和歌山市 企業局  
下水道部 下水道企画建設課長

質問回答書

年 度	令和7年度
工事(業務)番号	第25100060号
工事(業務)名	松江雨水幹線工事その2
工事(業務)場所	和歌山市松江東3丁目地内から松江東4丁目地内まで
質問事項	回答事項
○下水道工事 ① 積載情報 生コン、合材、石材の運搬車が4t指定になっておりますが、設計内訳書には明記がありません。設計には反映されるのでしょうか。 また、管材等の搬入、土砂、殻等の搬出時にも4t車指定があるのでしょうか。	① 見積用設計書は、入札額を算定する際に参考とする資料であり、契約上の制約を有するものではありません。積算条件として、生コン、合材、石材の購入単価に反映されています。また、搬出時の積算条件は、一式当たり内訳書の規格欄、もしくは単価表に記載のとおりです。
② 設計書内訳書 第23号内訳書 推進用水替について、運転日数を何日で想定されていますか。日数未公表の場合は、算出のための根拠となる日数算出表は開示していただけますか。	② 施工計画を立案のうえ、必要と思われる日数を想定し、見積もってください。
③ 設計書内訳書 第23号内訳書 仮囲い ガードフェンス賃料について、賃料日数を	③ 施工計画を立案のうえ、必要と思われる日数を想定し、見積もってください。

参考図

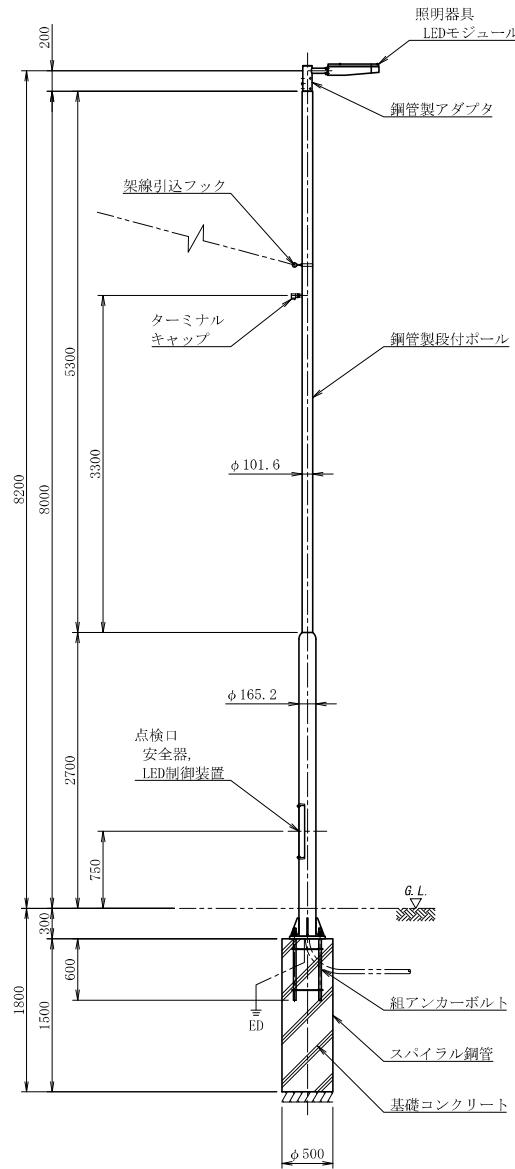
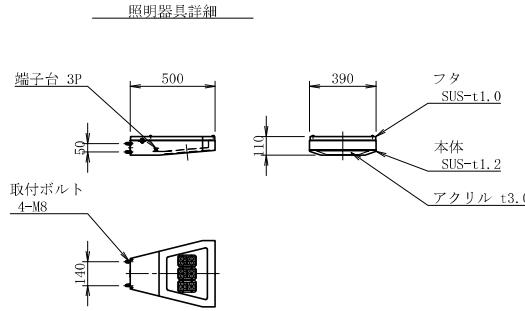
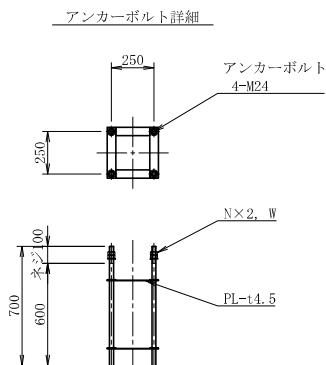
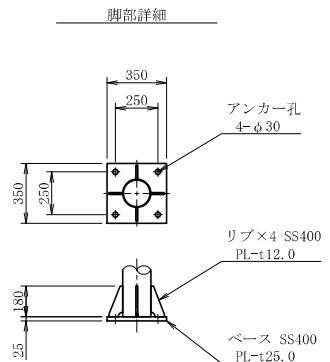
街路灯設置工材料表 1基あたり				
名称	型式・形状・仕様	数量	単位	摘要
照明器具	HS-542VAC-7W24A6 SUS-t1.0, SUS-t1.2, アクリル, LEDモジュール (54W, 5000K, ワイド配光) 塗装仕上	1	台	LED制御装置別置
钢管製アダプタ	AD2-542V-ZP STK φ89.1-t3.2, STK φ48.6-t2.3 溶融亜鉛メッキ後、塗装仕上	1	個	
钢管製段付ポール	B-80-635SRZP STK φ165.2-t4.5, STK φ101.6-t3.2 溶融亜鉛メッキ後、塗装仕上	1	本	
組アンカーボルト	4M24-700-250 ネジ部溶融亜鉛メッキ	1	組	
架線引込フック	バンド付き	1	個	
ターミナルキャップ		1	個	
安全器		1	個	
LED制御装置		1	個	
電線		8.3	m	電源
D種接地材		1.5	m	接地
コンクリート		1	本	
スパイラル钢管	φ500	0.295	m <sup>3</sup>	
切込砕石		1.5	m	
			m

ポール高さ： 8.0 m  
発光部高さ： 8.2 m
